**Pièce 14 - Mémoire en réponse
Demande de Compléments**

Projet de Parc Eolien Plaine de Champagne I

Le présent mémoire a pour objet de répondre à la demande de compléments de la Préfecture de la Marne reçue en date du 25/08/2023, portant sur la demande d'autorisation environnementale du parc éolien de Plaine de Champagne 1.

Figure 3 : Contexte éolien et couloirs de migration dans un rayon de 20 km autour du projet éolien

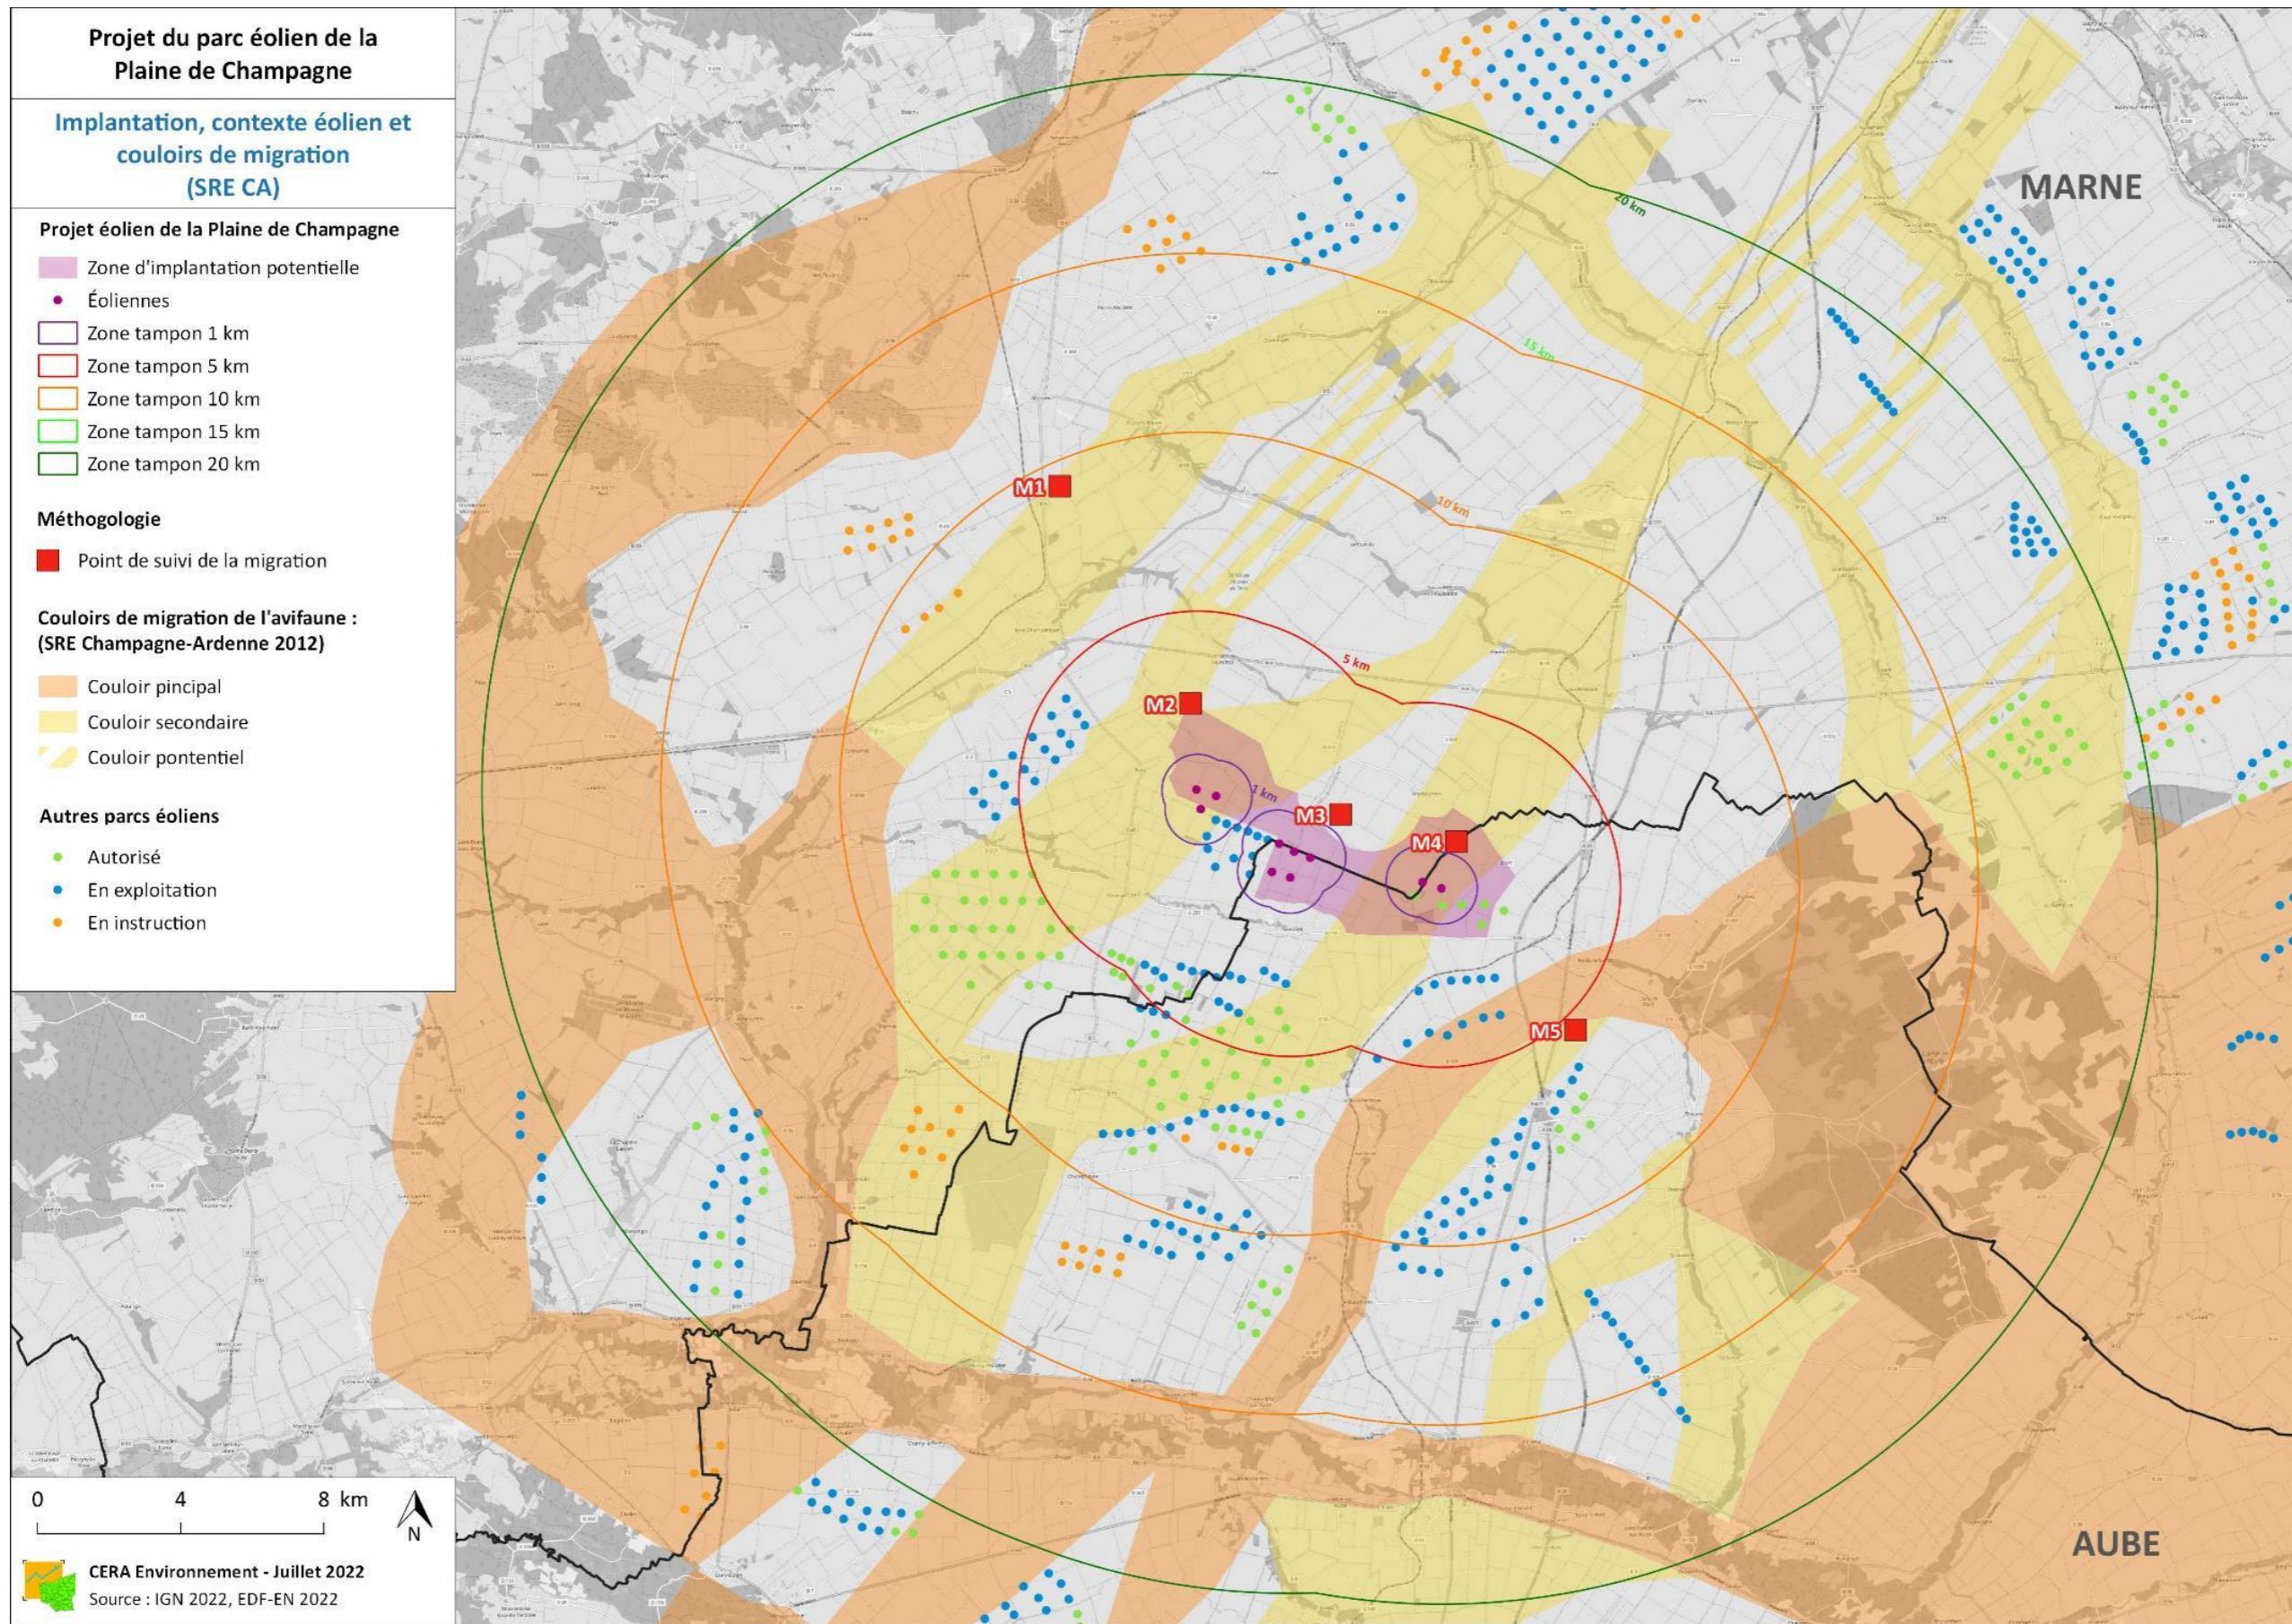
La proximité entre les éoliennes et les parcs et projets voisins aura des incidences sur la mortalité en migration et augmentera l'effet « barrière » de l'ensemble. En effet, les nouvelles constructions viennent élargir le segment perpendiculaire à l'axe de migration déjà créé par le projet de Mont de Grignon. De plus, la moitié des éoliennes des différents projets de la Plaine de Champagne sont implantées dans des couloirs de migration secondaires. Le trop faible espacement entre les parcs ne laisse pas d'espace suffisant à une voie de déplacement à danger réduit. La construction de ce parc augmente donc de manière significative les risques de collision lors des migrations. Il est d'ailleurs indiqué à la page 214 de l'étude écologique : « que l'effet « barrière » intrinsèque du projet de Plaine de Champagne, et celui cumulé avec les autres parcs voisins construits et en projet, est évalué de faible pour les oiseaux nicheurs et hivernants à modéré pour les oiseaux migrants ».

Il est attendu des mesures permettant de réduire cet impact modéré ; ce qui n'est pas proposé dans le dossier.

La perturbation des oiseaux migrants, via un effet barrière qui viendrait se cumuler avec les projets alentours déjà construits ou en instruction est un impact qui a fait l'objet d'une attention particulière. On constate que le projet éolien de 10 éoliennes de Plaine de Champagne s'inscrit dans un contexte dense de concentration importante de parcs construits et de projets en instruction dans ce secteur (figure 3 ci-après) .

Le projet a un risque d'effet barrière cumulé avec 1 parc construit (Mont de Grignon – 12 éoliennes) et 1 parc en instruction (Côte Noire – 7 éoliennes) qui représente en tout une « ligne » qui s'étend sur 9,2 km. Un compromis a du être trouvé entre la limitation de l'étalement du parc avec une implantation suffisamment « compact » et en cohérence

avec les autres parcs, et le besoin de passage pour l'avifaune migratrice au travers des parcs. Des trouées significatives de 2,9 km est-ouest et de 3,1 km perpendiculaire à la migration, séparent les éoliennes les plus à l'est dans l'ensemble de machines localisées dans la partie ouest de la ZIP avec le deuxième ensemble dans la partie est de la ZIP composé des deux éoliennes de Plaine de Champagne et du parc en instruction de la Côte Noire. Cette trouée est suffisante au regard des recommandations de la LPO qui considère qu'il convient de laisser une distance minimale d'1,5 km dans le sens perpendiculaire à celui de la migration (donc nord-ouest / sud-est) entre les éoliennes les plus proches de deux parcs éoliens.

Pour le projet de la Côte Noire, les deux éoliennes de Plaine de Champagne s'intègrent au bloc de machine sans augmenter l'effet barrière. Néanmoins, l'ensemble des trois parcs éoliens de 28 éoliennes (avec le Mont de Grignon construit et la côte Noire en instruction) a une disposition plutôt compacte et homogène sur leurs implantations paysagères en doubles/triples lignes d'éoliennes régulièrement espacées.

Figure 81. Carte de synthèse de perte d'habitat du Pluvier doré et Vanneau huppé

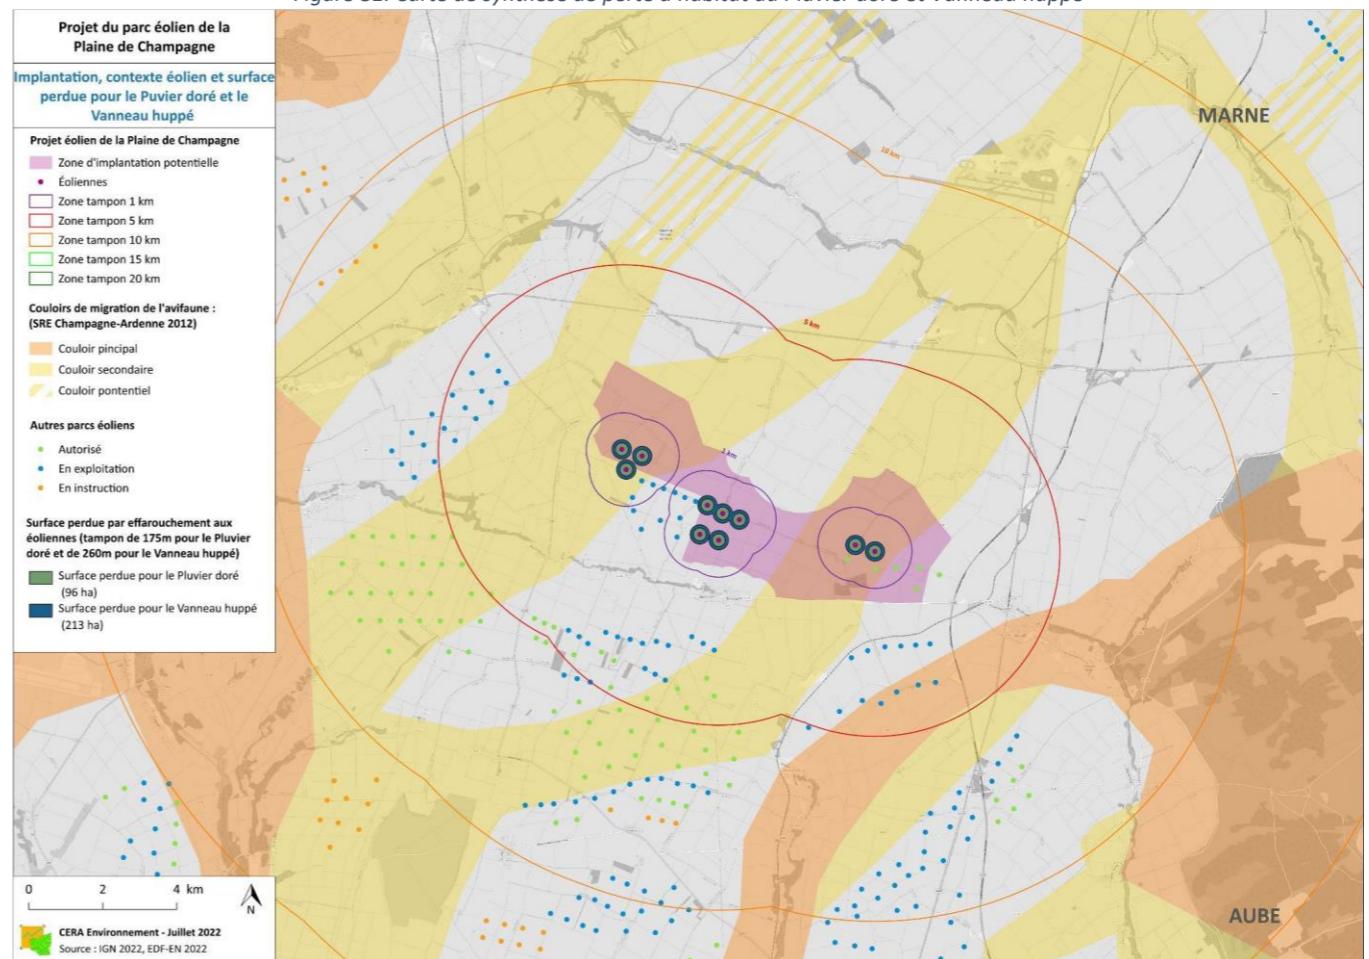
Au vu des effectifs très importants — 25 328 individus observés dont 10 513 en stationnement (tableaux 38 et 39 de l'étude d'impact) — les impacts sont clairement sous-estimés. Cette espèce est sujette à la perte d'habitat et à une mortalité modérée au niveau européen. **Il est donc demandé de revoir le niveau de cet impact par rapport au contexte local et de renforcer les mesures ERC** (Eviter, Réduire, Compenser) en conséquence.

Pour ces deux espèces, l'implantation d'une éolienne entraîne donc une perte d'habitat de stationnement. En se basant sur les chiffres d'Hötker, la perte moyenne d'habitat autour d'une éolienne est de 9,6 hectares pour le Pluvier doré et de 21,3 hectares pour le Vanneau huppé, soit au total 96 ha pour le Pluvier doré et 213 ha pour le Vanneau huppé (cf Figure 81 page suivante).

Au regard du contexte paysager openfield de grandes cultures et de la proportion d'habitat perdue à l'échelle de la ZIP de 213ha au maximum sur un total de 2502,9ha soit 8,5%, **la perte d'habitats cultivés lors du passage migratoire automnal ou printanier (peu d'enjeux en hiver) autour des éoliennes pour le Vanneau huppé et le Pluvier doré est considéré comme faible pour ces deux espèces.**
